## SERVICE INFO – INA 0011

# Optické odlišnosti napínací kladky 531 0565 30

V rámci neustálého vývoje našich produktů byla modifikována napínací kladka 531 0565 30. Tato servisní informace uvádí optické charakteristiky „starého“ a „nového“ provedení.

Obrázek 1: 531 0565 30 (staré provedení)

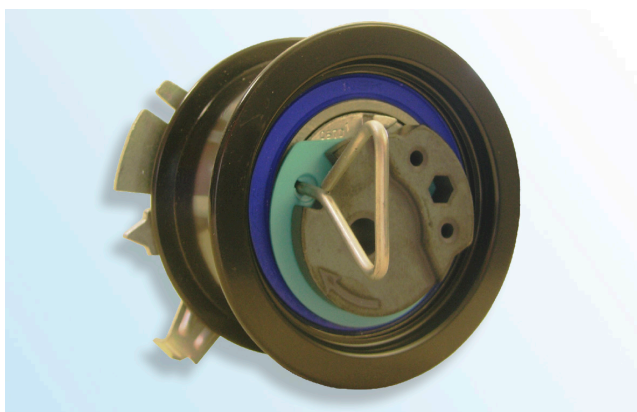
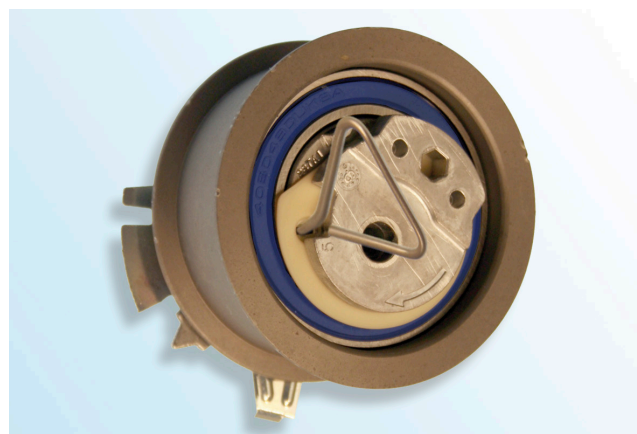
- Excentr ze slinutého kovu
- Povrchová vrstva E-Coat (černý)
- Modré těsnění ložiska

- Excentr z litého hliníku
- Povrchová vrstva zinek-fosfor (světle hnědý)
- Hnědé nebo modré těsnění ložiska

„Staré“ provedení napínací kladky lze nadále používat a montovat podle údaje výrobce vozidla!

Při montáži „nového provedení“ dbejte, aby nedošlo k poškození povrchu napínací kladky!
